昌观路道路提升工程 树木处置方案

建设单位：中山市西区街道城市建设和管理局

编制单位：中山市规划设计院有限公司

昌观路道路提升工程树木处置方案设计
专家部门联席会议（专家组）意见表

树木迁移原因示意图

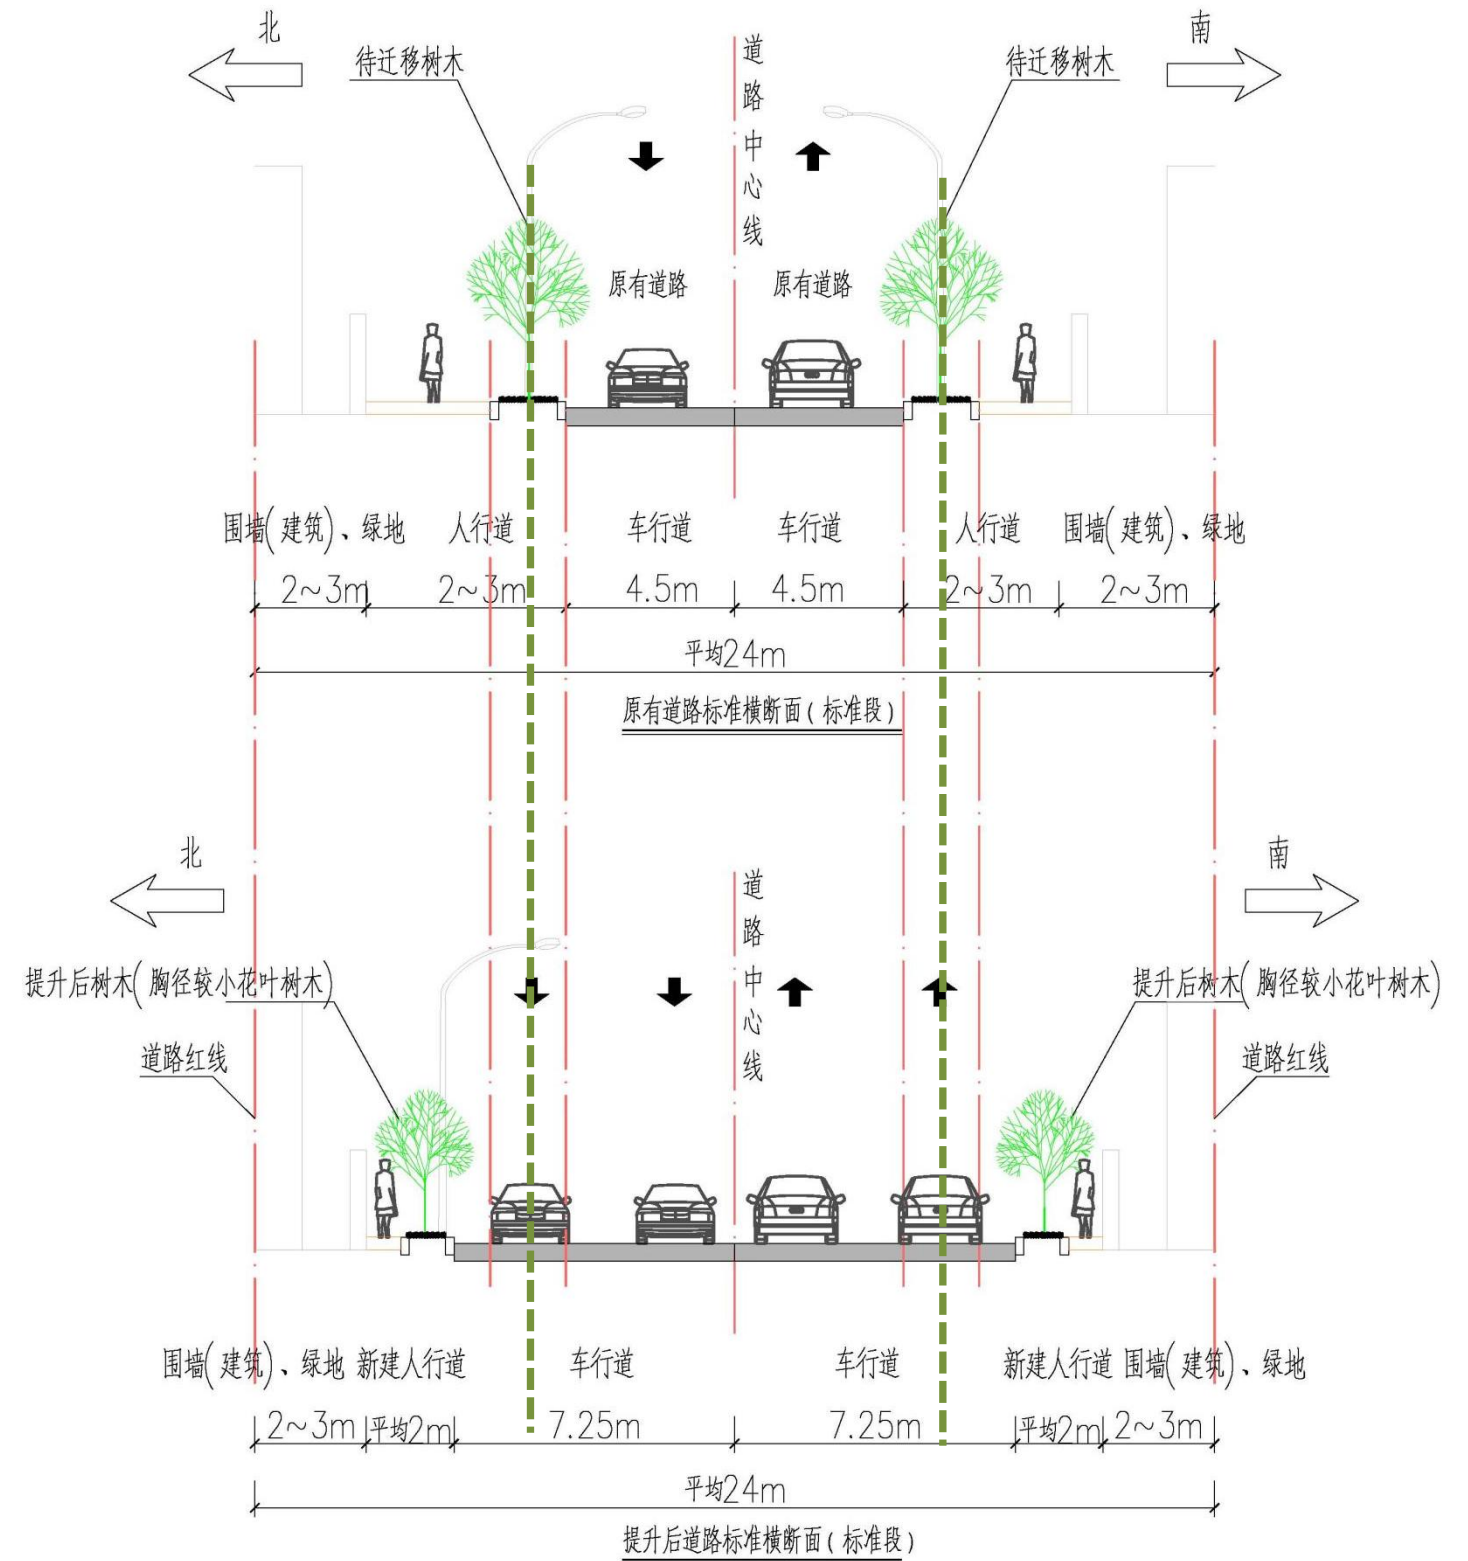
项目名称	昌观路道路提升工程树木处置方案设计
评审结论	<input checked="" type="checkbox"/> 通过 <input type="checkbox"/> 不通过
评审意见	1. 完善项目迁移的必要性。 2. 补充栽植平面图。 签名:  日期: 2026年2月4日

问题 1: 完善项目迁移的必要性

回复 1: 已完善, 详见第 10 页 5.2.2 树木迁移原因

待迁移树木迁移藏植点藏植平面示意图

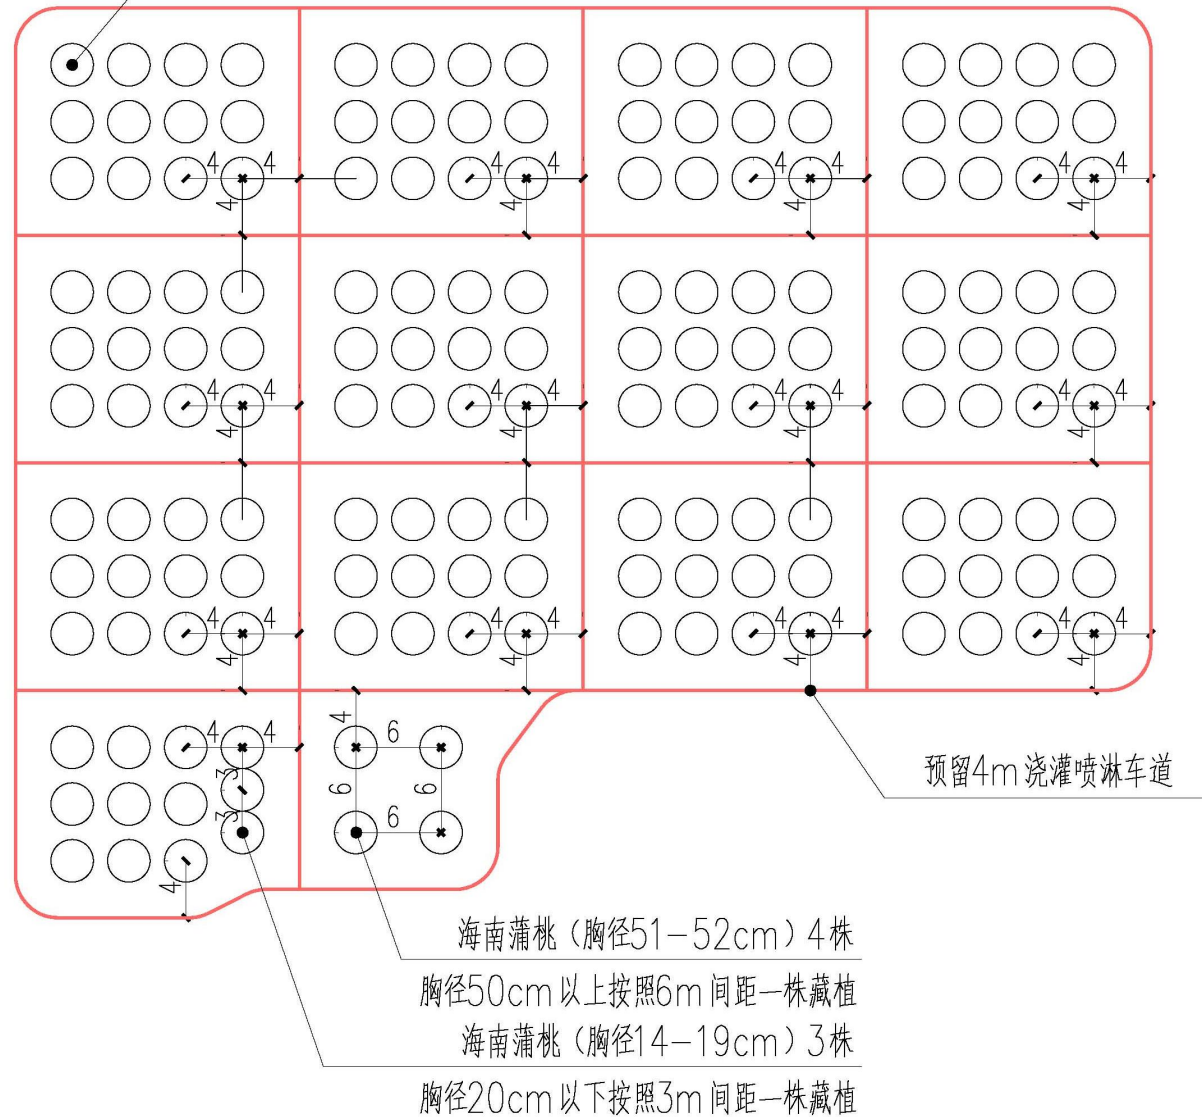
问题 2: 补充栽植平面图

回复: 已补充, 详见第 15 页 待迁移树木迁移栽植点栽植平面示意图
